IMPIANTO EOLICO "MONTE GIOGO DI VILLORE"
COMUNE DI VICCHIO E COMUNE DI DICOMANO
PROVINCIA DI FIRENZE - REGIONE TOSCANA
PROGETTO DEFINITIVO

1 - VARIAZIONE "NALDONI"
VARIAZIONE TRACCIATO NUOVA VIABILITA' DI ACCESSO
RELAZIONE TECNICA ILLUSTRATIVA DELLA VARIAZIONE

RTC1001-00

RELAZIONE TECNICA ILLUSTRATIVA DELLA VARIAZIONE
“PROGETTO DI IMPIANTO EOLICO SUL MONTE GIOGO DI VILLORE”
1- VARIAZIONE “NALDONI”

Confronto tra viabilità autorizzata del Progetto Definitivo e viabilità prevista del Progetto Esecutivo

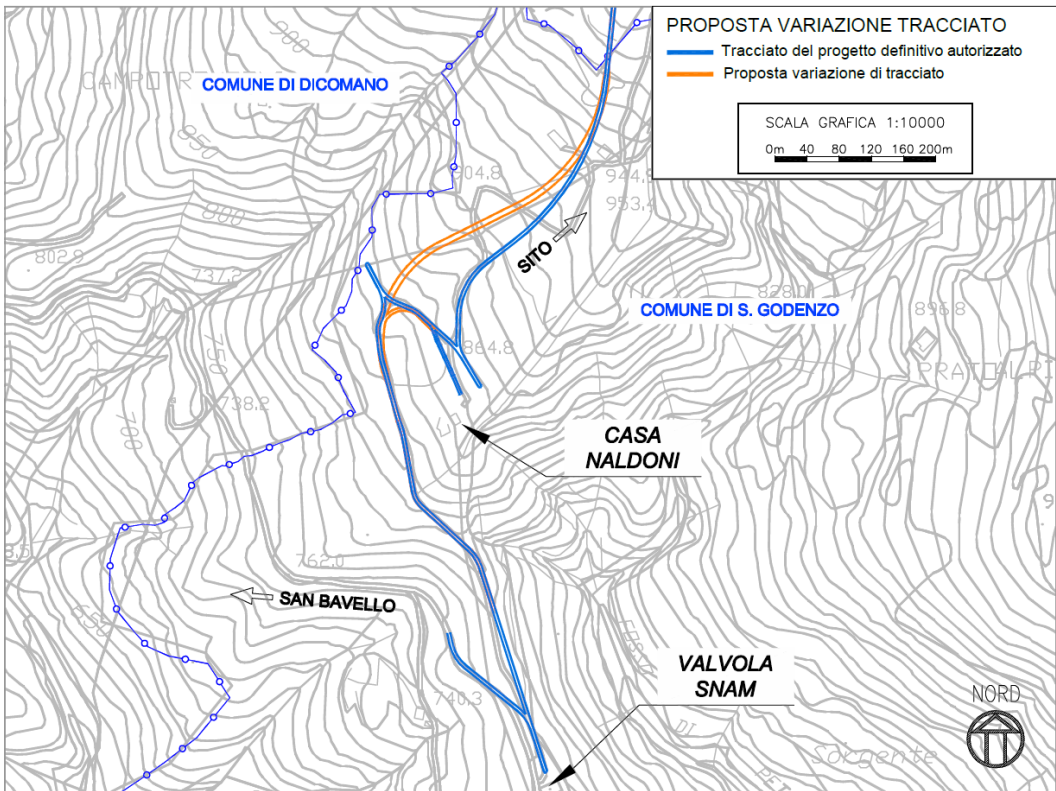
Di seguito vengono confrontati i due tracciati, autorizzato e variazione prevista.

Il tracciato di Progetto Esecutivo comporta quindi una variazione di tracciato con i seguenti effetti migliorativi:

- non interessa più la casa del sig. Naldoni garantendone comunque l'accesso;
- è più corta e più razionale, riduzione da 704 m previsti nel Progetto Definitivo a 475 m previsti nel Progetto Esecutivo;
- la variazione comporta la diminuzione dell'impatto sulle superfici boscate pari a circa 3.000 m²;
- comporta un minor numero di movimenti terra lungo tutta la viabilità di cantiere in termini di riduzione di passaggio mezzi. Il bilancio delle terre e rocce da scavo espresso come rapporto tra i volumi di terra per rilevati e quelli scavati è migliorativo. 1,43 nella soluzione del Progetto Esecutivo contro 2,69 del Progetto Definitivo (nel dettaglio, Progetto Esecutivo: rilevati 7.082 mc, scavi 4.952 mc. Progetto Definitivo: rilevati 8.059 mc, scavi 2.995 mc); di seguito il dettaglio:

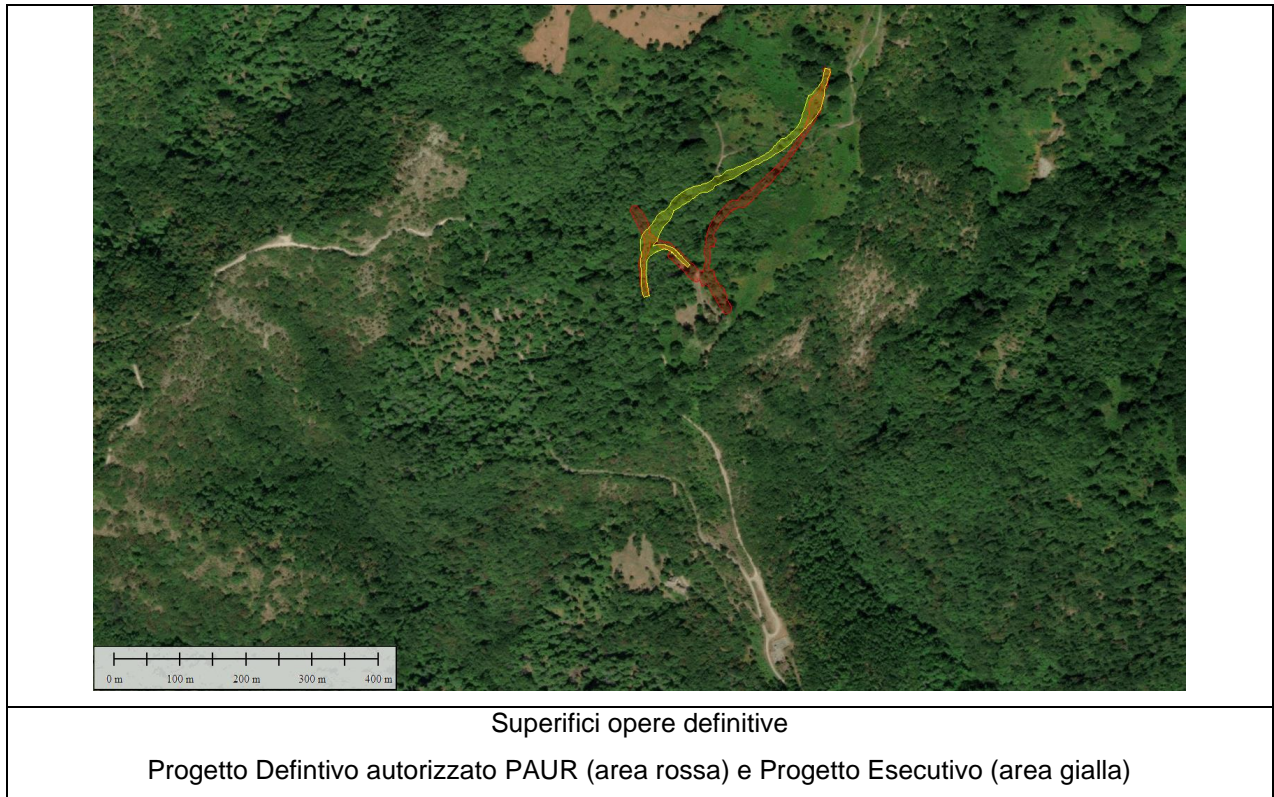
La modifica del tracciato necessita però di un allargamento, provvisorio, del sedime stradale a 7 metri.

Ciò in quanto il convoglio per i trasporti eccezionali (relativamente agli elementi "lungi e pesanti", ossia le sezioni di torre) sono lunghi complessivamente 65 metri (motrici + traino semovente + modulo motorizzato posteriore) e necessariamente in curva gli ultimi assi del pezzo trainato tendono a compiere una traiettoria più "interna" rispetto ai traini. Ciò avviene in generale anche nel tracciato del Progetto Definitivo, ma il tracciato del Progetto Esecutivo comporta la realizzazione di un tratto in curva ben più lungo e quindi il fenomeno è più accentuato.

Questa maggiore larghezza, necessaria in fase di trasporto dei componenti degli aerogeneratori, viene ottenuta utilizzando anche la larghezza dei 2 arginelli erbosi e la larghezza della cunetta, previsti dal Progetto Definitivo.

A fine cantiere questa parte eccedente di pista sarà rimossa e sostituita dai 2 arginelli erbosi e dalla cunetta, come previsto dal Progetto Definitivo autorizzato. La parte di tracciato pavimentata in calcestruzzo prevista in variante si raccorderà con la parte pavimentata già autorizzata con larghezza 4 m per una lunghezza di 511 m.

Le posizioni di entrambi i tracciati (autorizzato e variazione) rispetto all'estensione totale dell'area boscata così come indicata nella cartografia della Seconda Invariante strutturale del PIT-PPR sono da considerarsi come posti ai margini dell'area boscata (in figura il confronto tra i due casi).

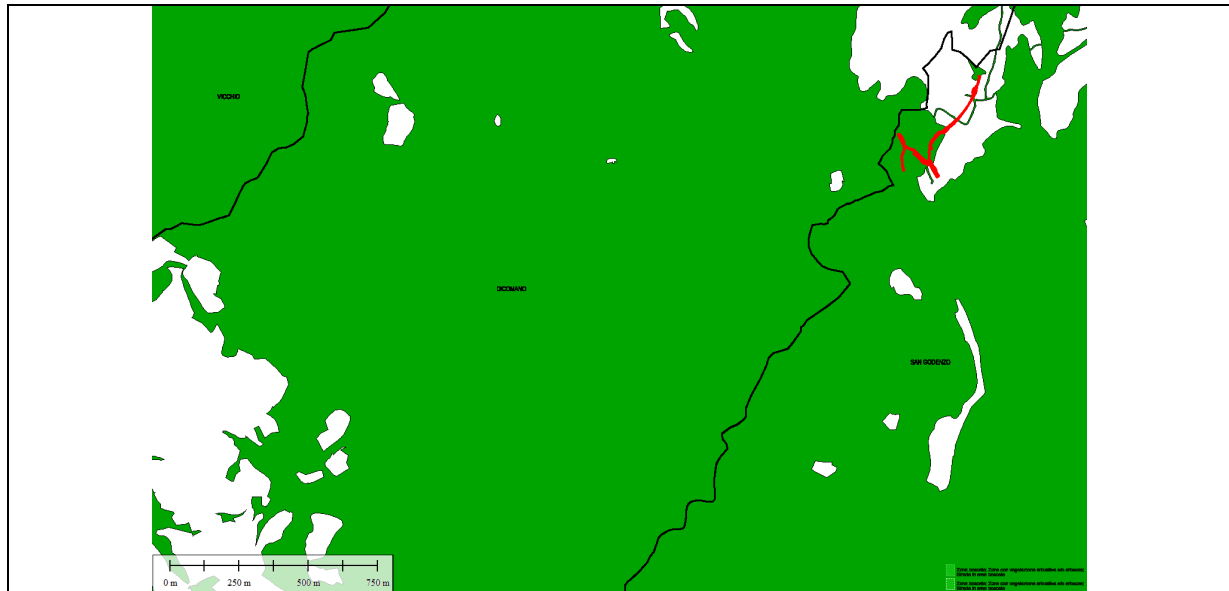
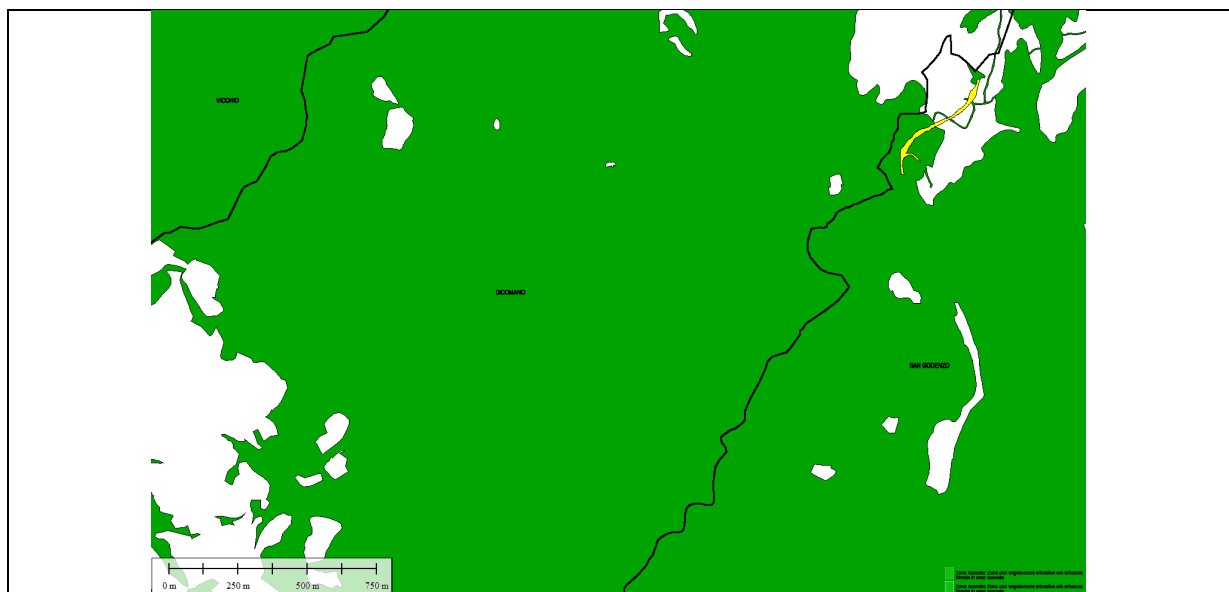
Per quanto riguarda la componente bosco, il tracciato del progetto della Variazione Naldoni interessa solamente quell'area identificata come area boscata che, nella "RELAZIONE SPECIALISTICA FORESTALE" a cura del dott. For. Giuseppe Ronconi, era stata identificata come poligono 4 dell'Unione Comuni Valdarno Valdisieve.

Come è possibile vedere dalla colonna "Riduzione" delle due tabelle qui sopra, le superfici interessate dal progetto di variante presentano una superficie ridotta rispetto al progetto approvato.
